Dodatek č. 5 ke smlouvě o dílo

č. SŘÚPaR/2018/0026/SD (dle objednatele)
ze dne 10.07.2018

Název a registrační číslo stavby: Přírodní koupací biotop Studénka - třetí opakované řízení	Číslo SO: 01	Číslo změny stavby: <div style="text-align: center; font-size: 1.2em;">9 - VCP</div>
Název stavebního objektu/provozního souboru (SO/PS): Přírodní koupací biotop

VÝMĚRA VYMYVATELNÉ DLAŽBY POLOŽENÉ KE DNI 1.4.2019 - 1138,9 M²

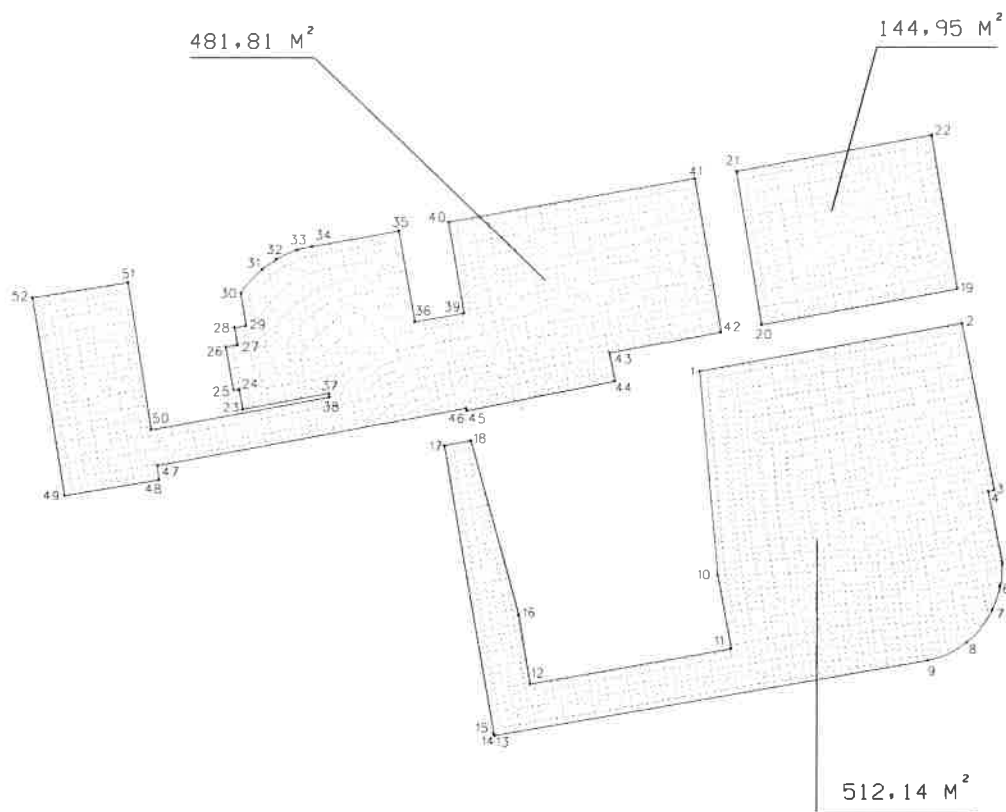
V rozpočtu byla uvedena výměra vymývané dlažby 1030 m², dlažba se dovezla a položila a bylo zjištěno na stavbě, že po pokládce chybí na doložení zbývajících ploch. Zhotovitel tak přizval geodeta k přeměření ploch (viz příloha ZL), kde se měla vymývaná dlažba položit, a bylo zjištěno, že v rozpočtu bylo uvedeno špatné množství. Po zaměření geodetem je potřeba dodat 222,79 m² vymývané dlažby (je počítáno i s 10 % prořezem). Provádí se přípočet rozdílu výměry.

P.č.	Číslo položky	Název položky	MJ	Množství	Cena / MJ	Celkem
Díl: 1		Zemní práce				132 602,38
56	596811111RV2	Kladení dlaždic kom.pro péší, na terče, včetně dlažby betonové vymývané VMD 40/40/4,5 cm	m ²	222,79000	595,19	132 602,38
		Dle geodetického zaměření 1139,9 + prořez 10%, tj. 113,89 = 1252,79				
		1252,79 - 1030 = 222,79
